**VERIFICAÇÃO DA CONFORMIDADE AMBIENTAL DO PROJETO DE
EXECUÇÃO DA VARIANTE À EN14 – MAIA (NÓ DO JUMBO) /
INTERFACE RODOFERROVIÁRIO DA TROFA**

PARECER DA COMISSÃO DE AVALIAÇÃO

Março de 2016

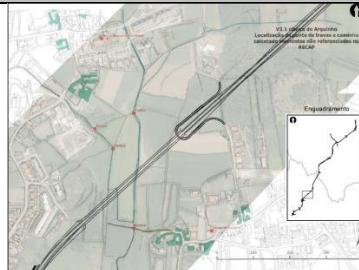
CM Maia	Km 0+000 (Nó do Jumbo)	Solicita o redimensionamento da Rotunda n.º 1 do Nó do Jumbo referindo que o diâmetro da rotunda é manifestamente insuficiente para o elevado tráfego que esta via possui.	A IP transmitiu que a rotunda em apreço, com duas vias de circulação, cumpre com os raios mínimos definidos nas Disposições Normativas de Dimensionamento de Rotundas (ex-InIR), o que garante a área de varrimento associada a um veículo pesado, conforme teste efetuado em programa informático (ISTRAM). Referindo que o aumento da dimensão desta rotunda implicaria, além da reposição de vários serviços afetados de alguma complexidade, com destaque para a conduta de água residuais, a ocupação dos logradouros e/ou áreas de expansão das superfícies comerciais e industriais de grande relevância que lhe estão adjacentes. Acresce, o desnível observado entre a rotunda e os referidos logradouros, só vencido pela demolição e posterior construção de vários muros de altura considerável, conforme apresentado nos excertos seguintes:
